הנדון: התנגדות לתוכנית מס' 101-1380799 –

רח' מלכי ישראל 69, ירושלים, גוש 30911 חלקה 4

הנדון: התנגדות לתכנית מס' 101-1309061 התחדשות עירונית בכ"ט בנובמבר 28

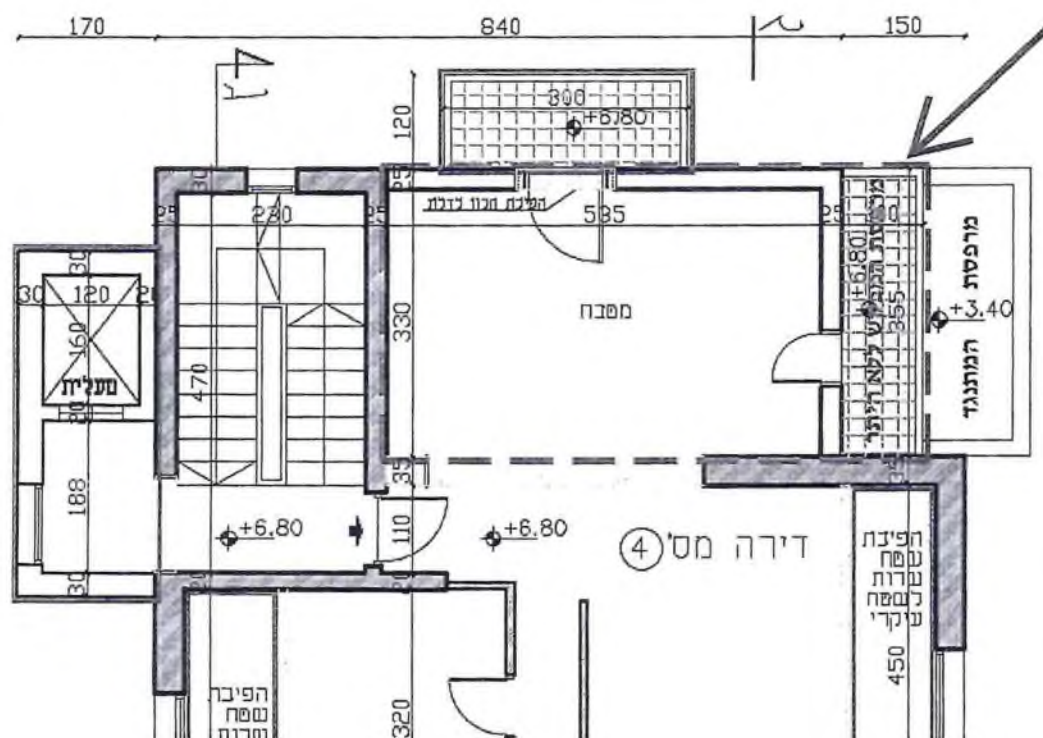
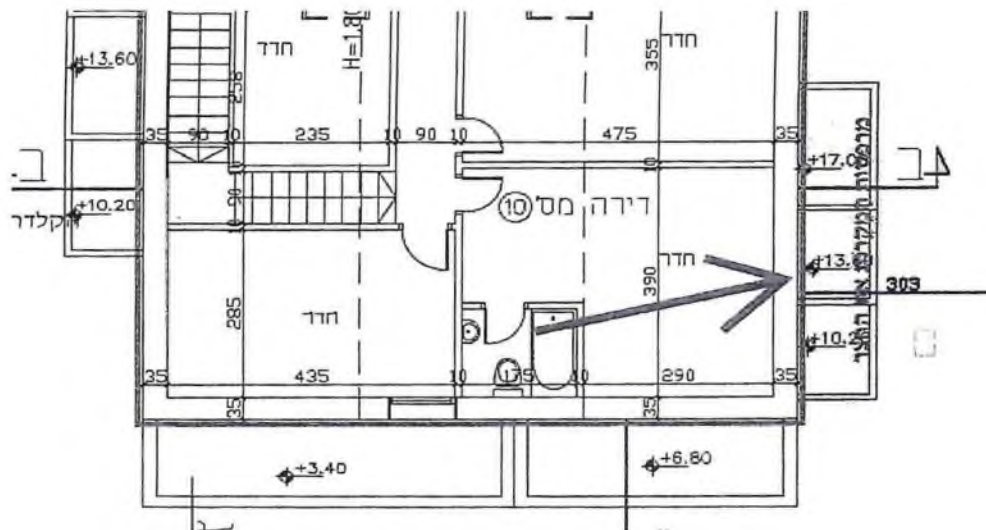
בבקשה במפלס 6.80+ מוצגת מרפסת בצד המזרחי-צפוני כ"מרפסת קיימת בהיתר", בעוד שמדובר במרפסת שנבנתה ללא היתר כדיון.

כידוע - סימון חלקים בנויים ללא היתר כאילו יש להם היתר בניה, נחשב לחריגה מהיתר ועלול להשפיע על תוקף ההיתר. בפסיקה ובפרקטיקה המנהלית, יש להתייחס לבניה ללא היתר כאל בניה בלתי חוקית !! הבניה ללא היתר אינה מגלמת זכויות בניה חוקיות .

חמור מכך מרפסת זו מהווה קירוי לחצר/מרפסת סוכה של המתנגד.

נחזור ונדגשי - הריסת מרפסת זו היא קריטית עבור המתנגד היות והיא מקרה, את המרפסת שבבעלות המתנגד המצויה במפלס +3.40 ובכך חצי ממרפסת "המקורה" פסולה הלכתית משימוש לסוכה.

כי הוועדה תתנה כי תנאי לכל קידום תוכנית זו יהיה **הריסת המרפסת הבלתי חוקית** ע"י המבקש.

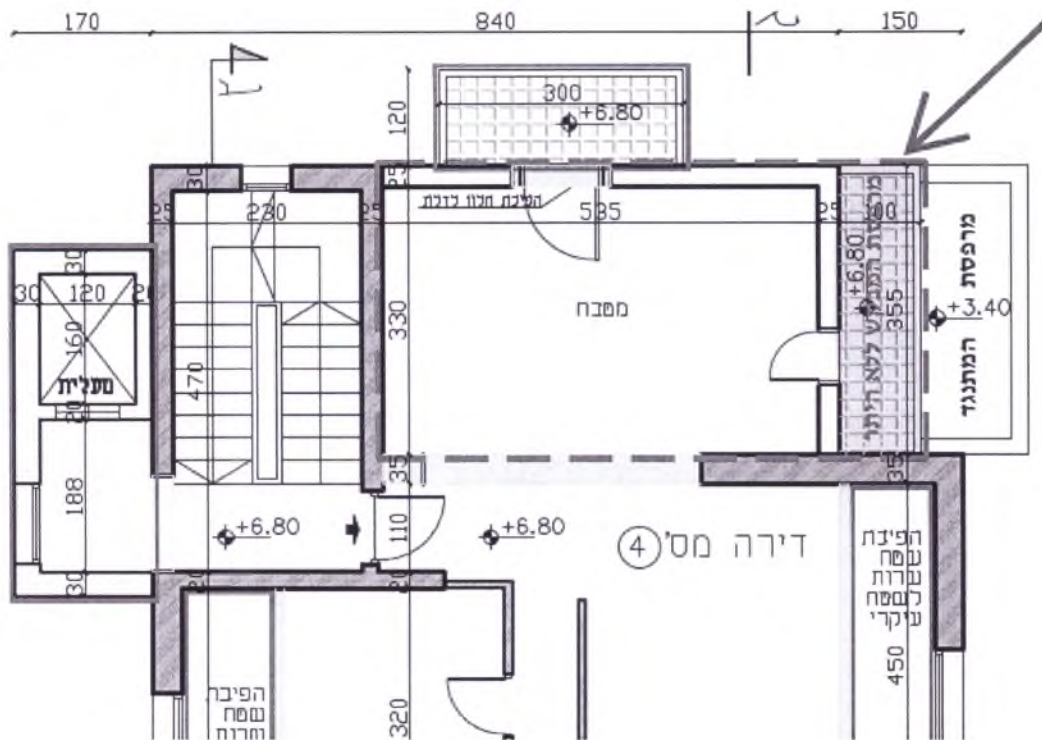
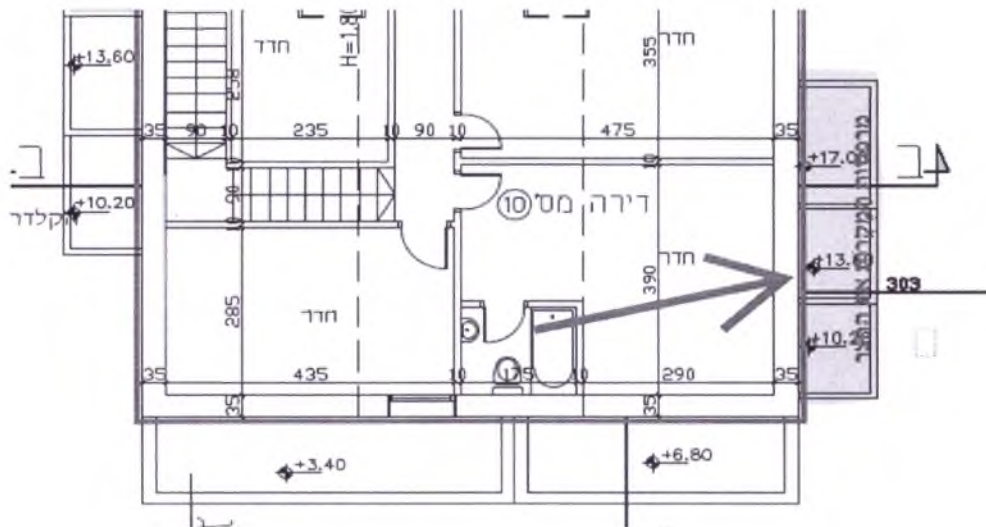
בבקשה במפלס +6.80 מוצגת מרפסת בצד המזרחי-צפוני כ"מרפסת קיימת בהיתר", בעוד שמדובר במרפסת שנבנתה ללא היתר כדין.

כידוע - סימון חלקים בנויים ללא היתר כאילו יש להם היתר בניה, נחשב לחריגה מהיתר ועלול להשפיע על תוקף ההיתר. בפסיקה ובפרקטיקה המנהלית, יש להתייחס לבניה ללא היתר כאל בניה בלתי חוקית !! הבניה ללא היתר אינה מגלמת זכויות בניה חוקיות .

חמור מכך מרפסת זו מהווה קירוי לחצר/מרפסת סוכה של המתנגד .

נחזור ונדגשי - הריסת מרפסת זו היא קריטית עבור המתנגד היות והיא מקרה, את המרפסת שבבעלות המתנגד המצויה במפלס +3.40 ובכך חצי ממרפסת "המקורה" פסולה הלכתית משימוש לסוכה.

כי הוועדה תתנה כי תנאי לכל קידום תוכנית זו יהיה **הריסת המרפסת הבלתי חוקית** ע"י המבקש.

רצ"ב הדמיות גובה של מסת הבינוי המוצע, שהוכנו ביוזמת דיירי רחוב בוסתנאי 4.

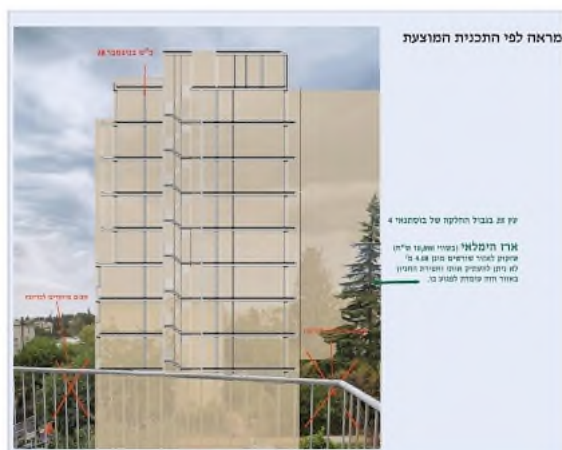
אישור של בינוי בגובה חריג כמו זה המוצע כאן שולל עקרון זה של שמירת המבט אל הנוף ויוצר מצב שבו הבניינים שמצפון לבניין המוצע, הגם שהם גבוהים ממנו טופוגרפית, ייוותרו ללא נוף כלל - לא לצפון הגבוה מהם ולא לדרום החסום על ידי בניין בגובה 11 קומות.

ד. קווי בניין (על פי המוצג בנספח הבינוי)

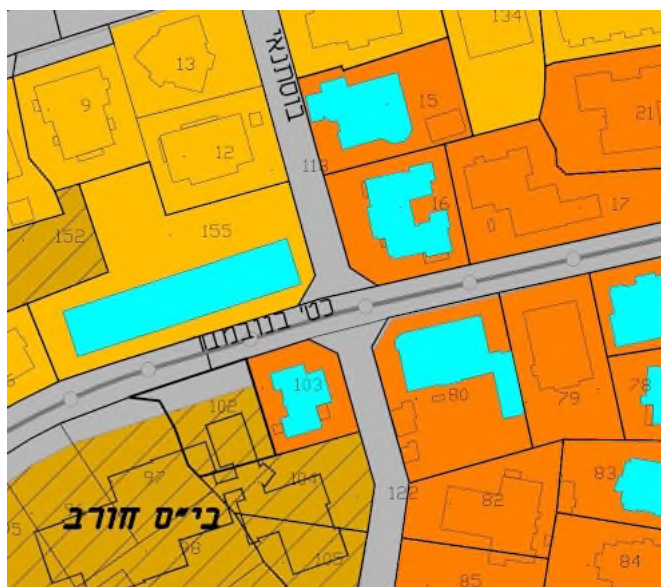
מוצע: קדמי 4.20 מ'; צדי 3 מ' (מינימלי); אחורי 2.50 מ' (מינימלי)

על פי תכנית האב למושבות: קדמי לפי קיים, צידי 4, אחורי 5

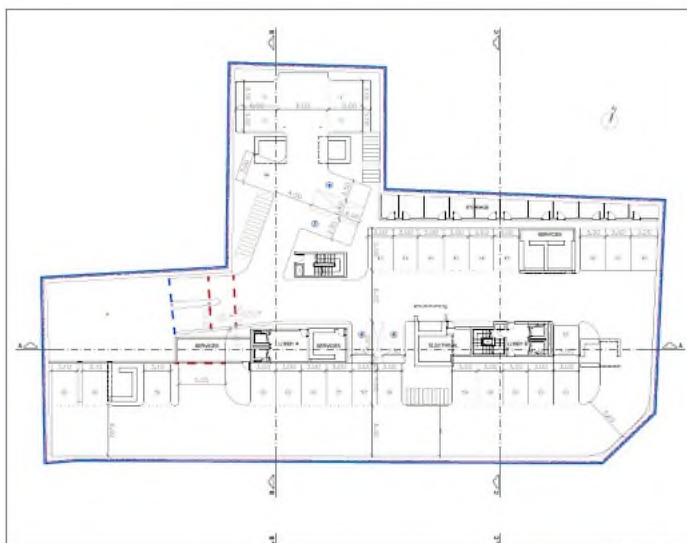
התכנית מציעה חפירה של 100% מתכנית המגרש לצורך שלוש קומות מרתף חניה ומחסנים.

התוצאה היא כריתה של כל העצים הקיימים ואי הותרת אדמה מחלחלת למי נגר. יודגש כי לא ניתנו הנחיות בדבר חלחול מי נגר בהוראות התכנית המוצעת (קיימת הוראה כי הנושא יזכה להתייחסות במסגרת היתר הבניה).

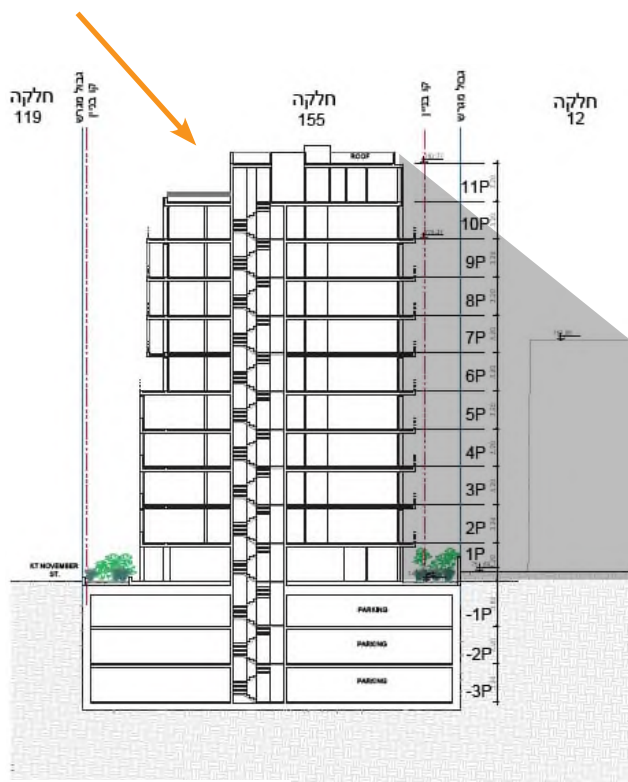
בינוי גבוה באופן חריג כפי שמוצע בתכנית הנדונה תוביל בהכרח לחסימה כמעט מוחלטת של אור ואוויר טבעיים לבניינים הסמוכים ובייחוד לדירות בבניין ברחוב בוסתנאי 4.

הבינוי המוצע עוסף בפועל את חלקה 12, בה ממוקם הבניין בבוסתנאי 4, מכיוון דרום ומערב שהם כיווני האור והאוויר במשך רוב שעות היום ברוב השנה.

הפער העצום בגובה - 6 קומות - בין שני הבניינים יגרור מצב בו הוא יהיה מוצל רוב הזמן ותהיה פגיעה משמעותית בזרימת האוויר הטבעי. הדבר גם יפגע בחימום המים באמצעות קולטי שמש על הגג כיום בבניינים אלה.

תכנית מתוך מסמך סקר עצים של התכנית

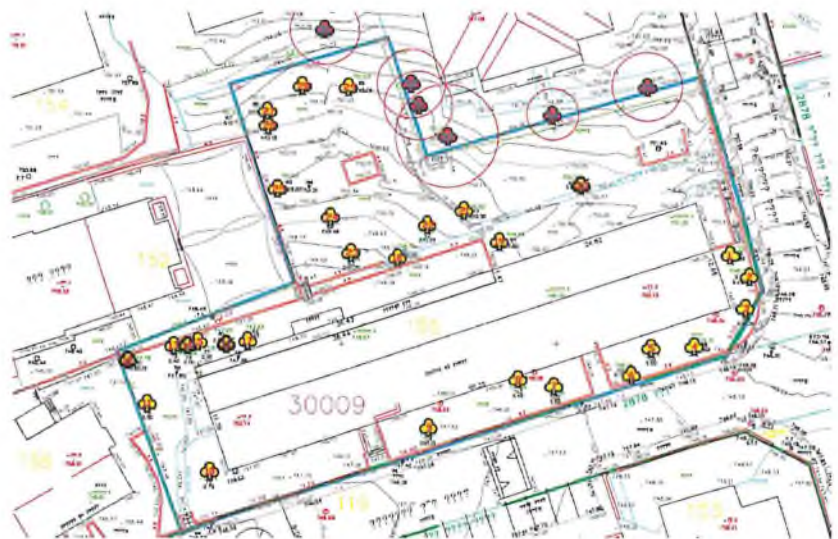
התכנית מציעה כריתה של כל העצים בחלקה:
סה"כ 29 עצים קיימים בחלקה.
עצים לכריתה = 29 = 100%.
עצים לשימור = 0.
התכנית מציעה רק שימור של עצים בחלקות שכנות.
